島根原子力発電所 2 号炉 審査資料	
資料番号	EP-015 改 57(説 17)
提出年月日	令和 2 年 6 月 16 日

島根原子力発電所 2 号炉 重大事故等対策の有効性評価

(コメント回答)

審査会合での指摘事項に対する回答

図171-1 ベント実施時の大型送水ポンプ車の運転及び給油作業タイムチャート

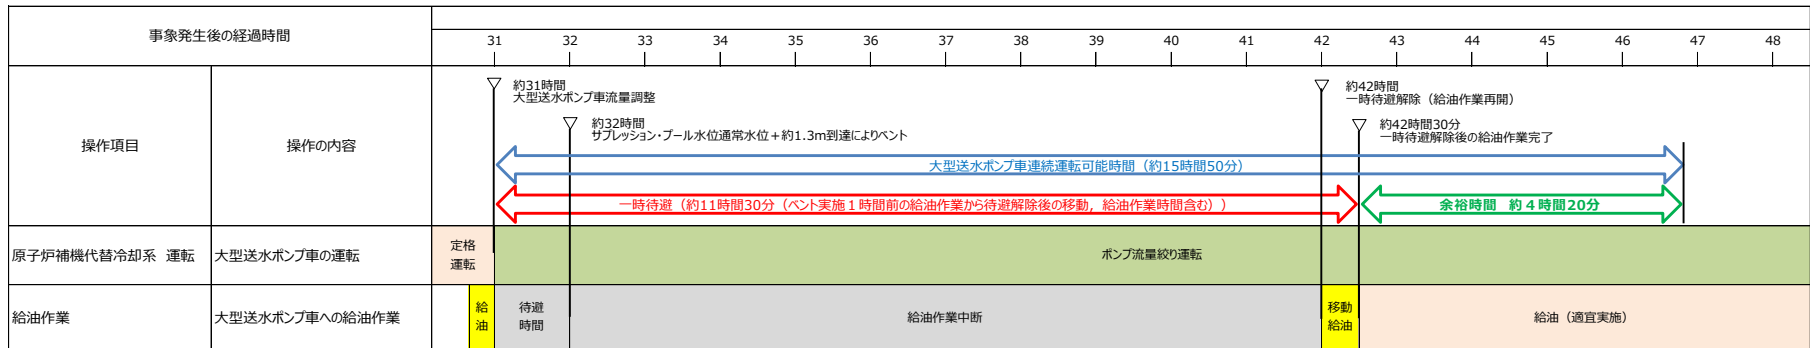
- 指摘事項（第858回審査会合（令和2年4月28日）格納容器過圧・過温破損）
格納容器ベント実施時の一時退避中における大型送水ポンプ車への給油作業の必要性について、想定する大型送水ポンプ車の流量の妥当性も踏まえて説明すること。また、対策の変更の際には、ソフトだけでなくハードでの対応も検討した上で、対策の妥当性を説明すること。
- 回答
 - 一時待避中における大型送水ポンプ車への燃料給油は、運用面及び設備面の対応を講ずること不要とする。
 - 運用面の対応として、ベント実施前の大型送水ポンプ車の必要流量を算出し、それに見合った燃料消費量を実証試験で確認したところ、一時待避中における待避時間（約11時間30分）を超える約15時間50分の運転継続が可能であることが確認できたため、一時待避前に必要流量まで絞り、連続運転可能時間を延長する。また、設備面の対応として、大型送水ポンプ車の燃料タンク容量（現状990L）を増量し、運転時間をさらに延長する。

- 第858回審査会合時において、一時待避中の大型送水ポンプ車の必要流量は、原子炉停止8時間経過後の崩壊熱（23MW※1）を除去するための必要流量780m³/hとし、既実証試験結果を参考に近い流量であった880m³/h時の燃料消費量から、再給油はベント実施7時間後としていた。
今回、解析結果のベント実施時間は事象発生約32時間後であり、運用上ベント実施1時間前（事象発生約31時間後）に燃料給油を実施し待避するが、原子炉の崩壊熱はベントにより大気へ放出され大型送水ポンプ車による冷却は必要ないため、その他補機（FPC等）の冷却のみを考慮する（約4MW）こととし、必要流量は大型送水ポンプ車の最低流量約340m³/hでの運転継続時間について再検討した。
※1：原子炉及びその他補機（FPC等）の崩壊熱を含んでいる。
- 上記を踏まえ、大型送水ポンプ車の流量約340m³/hでの燃料消費量を確認するため実証試験※2を実施した。試験の結果、340m³/hでの燃料消費量は約60L/hであり、連続運転可能時間は約15時間50分※3となる。
上記試験結果より、図171-1に示す一時待避中において、燃料給油を実施することなく、大型送水ポンプ車の運転を継続させることが可能であることから、流量を340m³/hまで絞り、連続運転可能時間を延長する。
※2：実証試験（燃料消費量確認）は、規定流量にて約1時間運転し、1分毎にデータを採取しその平均を算出
※3：燃料タンク容量990Lのうち、デッド分の約35Lを除いた値にて算出

- 運用面による対応により、一時待避中に燃料給油を実施することなく、継続運転が可能であるが、さらに連続運転可能時間に余裕を持たせるため、大型送水ポンプ車のタンク容量を増量することで、連続運転可能時間を延長させる。
- 設備面による対応として、大型送水ポンプ車の燃料タンク容量を既存の990Lから、約1時間以上の運転延長が可能となるようタンク容量を増量する。
